## Sujet : Assurer un bon alignement lors du remplacement des bras de suspension gauche et droit en même temps

| <b>Marque</b>             | Supreme et TTX                           | <b>Produit</b> | Bras de suspension | <b>Date</b> | Juin 2020 |
| <b>Numéro(s) de pièce</b> | MS25117/MS25118 et CTXMS25117/CTXMS25518 |                |                    |             |           |

Numéro de publication : TSB-20-010-02-01-F

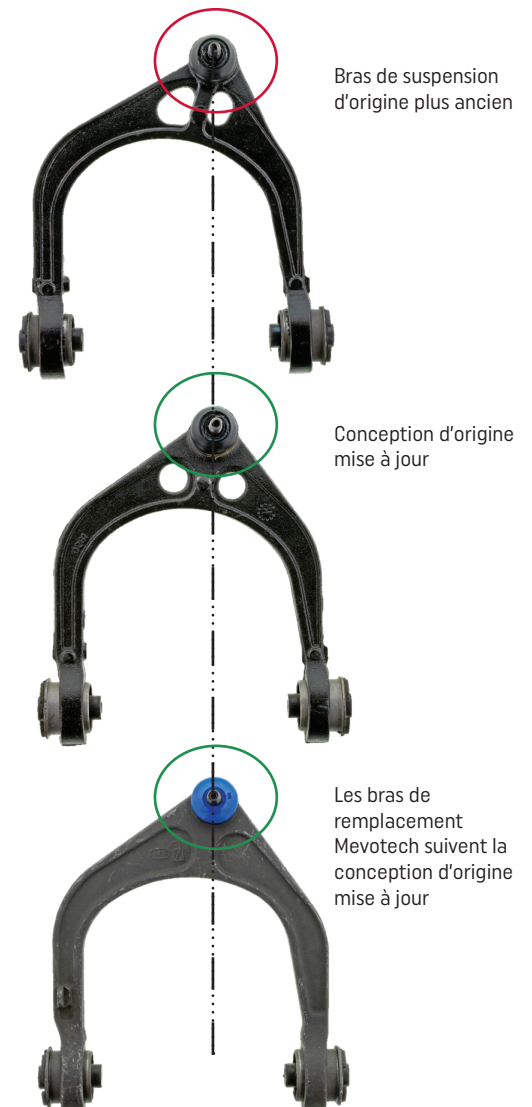
Sur les premiers modèles de production des Chrysler 300 et Dodge Challenger/Charger/Magnum, FCA a apporté un changement de conception aux bras de suspension supérieurs avant.

Ce changement de conception d'origine est caractérisé par un réglage révisé de la chasse pour les roues avant. Il est important de noter que la variation du réglage de la chasse est d'environ 2°.

Lorsque vous commandez des bras de suspension de remplacement pour ces modèles plus anciens, il est important de remplacer les bras de suspension supérieurs avant gauche et droit en même temps.

Ne mélangez pas les bras de suspension plus anciens avec les modèles plus récents. Mélange des types de conception différentes pourrait causer des problèmes de suivi du véhicule, une usure excessive des pneus et une défaillance prématurée des pièces.

Après la réparation du véhicule, effectuez un alignement.
